**AVIS RELATIF À LA PROTECTION
CONTRE LES EVENTUELS EFFETS NOCIFS ET NUISANCES
PROVOQUÉS PAR LES RAYONNEMENTS NON IONISANTS
GÉNÉRÉS PAR DES ANTENNES ÉMETTRICES STATIONNAIRES**

Commune : SOIGNIES - Exploitant : TELENET GROUP

Référence exploitant : HT1702D

Rapport n° 183 / 2024

Figure 1 : Vue en plan des lieux de séjour et des points de contrôle

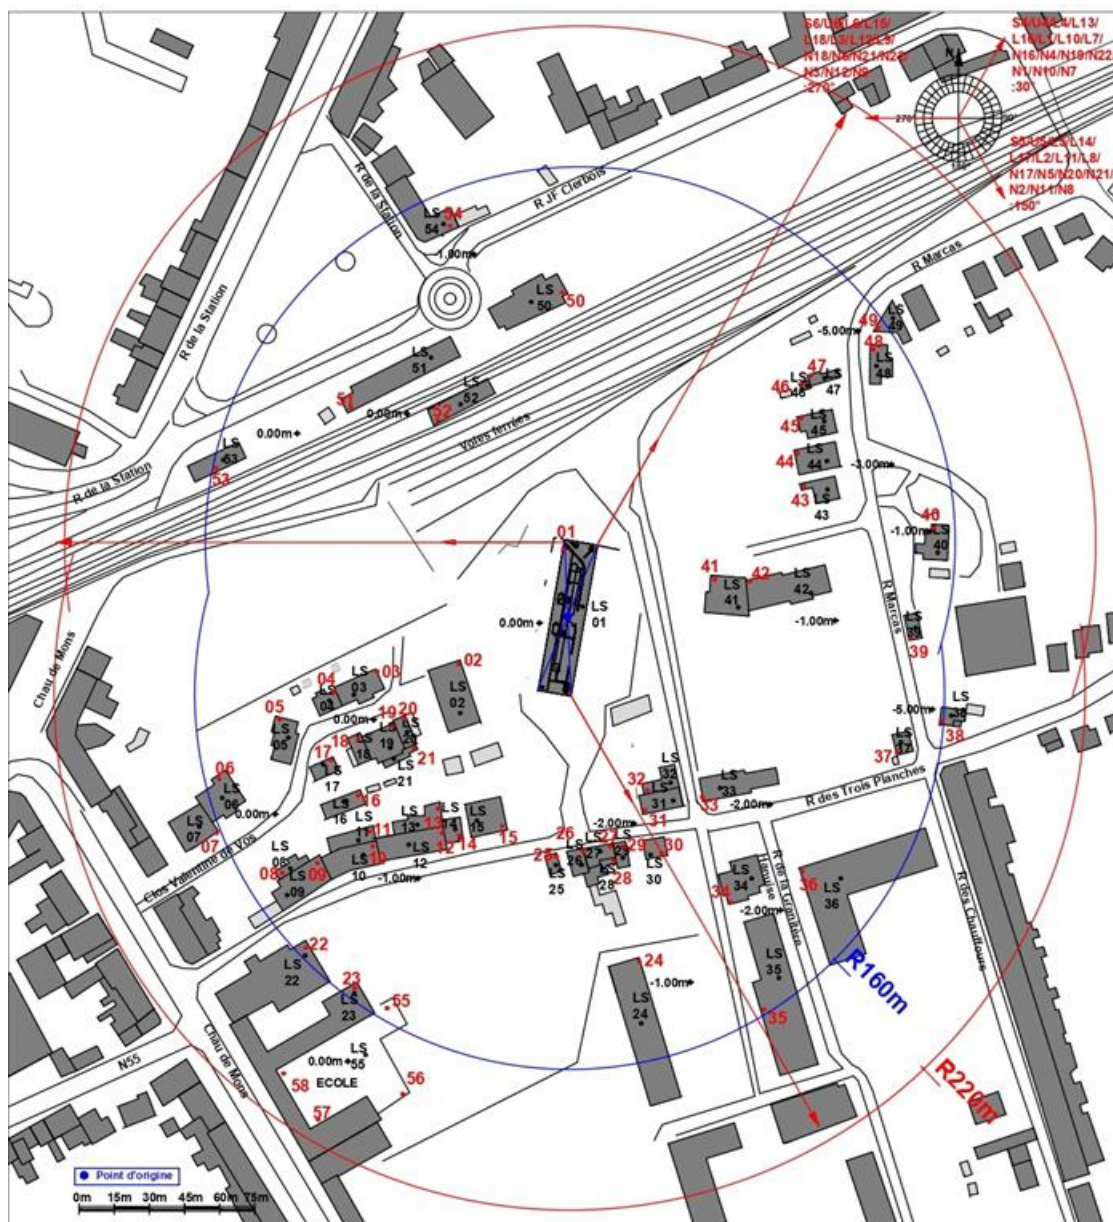
Les fréquences d'émission, la puissance rayonnée par chacune des antennes et leur gain permettent de déterminer le rayon de la zone à analyser. Tout dépassement de la limite par installation est exclu en dehors de cette zone. Le tableau 2 reprend les 35 LS² pour lesquels l'indice d'exposition est le plus élevé. Les différentes colonnes indiquent :

- le numéro du point de contrôle repris sur un des plans de la figure 1;
- le numéro du LS dans lequel se trouve le point de contrôle de la 1^{ère} colonne ;
- l'atténuation d'obstacle prise en compte pour le calcul de l'indice d'exposition dans le LS ;
- le résultat du calcul de l'indice d'exposition.

Figure 2 : Vue en plan des installations d'antennes dans un rayon de 300 mètres autour de l'installation faisant l'objet de la demande d'avis

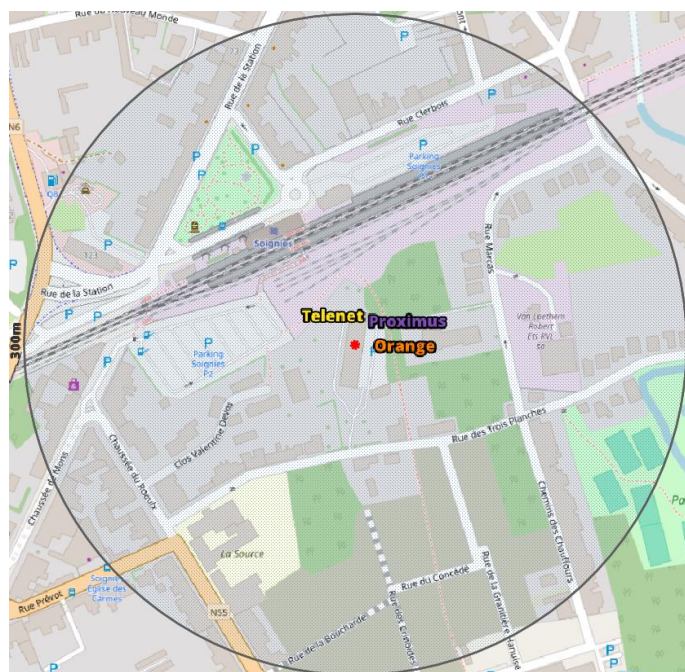
Compte tenu du nombre d'installations localisées dans la figure 2, il apparaît que l'intensité du rayonnement électromagnétique généré, dans les lieux de séjour situés à proximité de l'installation référencée dans le paragraphe 2, par l'ensemble des antennes émettrices stationnaires de l'ensemble des exploitants du même site d'antennes émettrices stationnaires respecte la limite fixée à l'article 4, § 2 du décret.
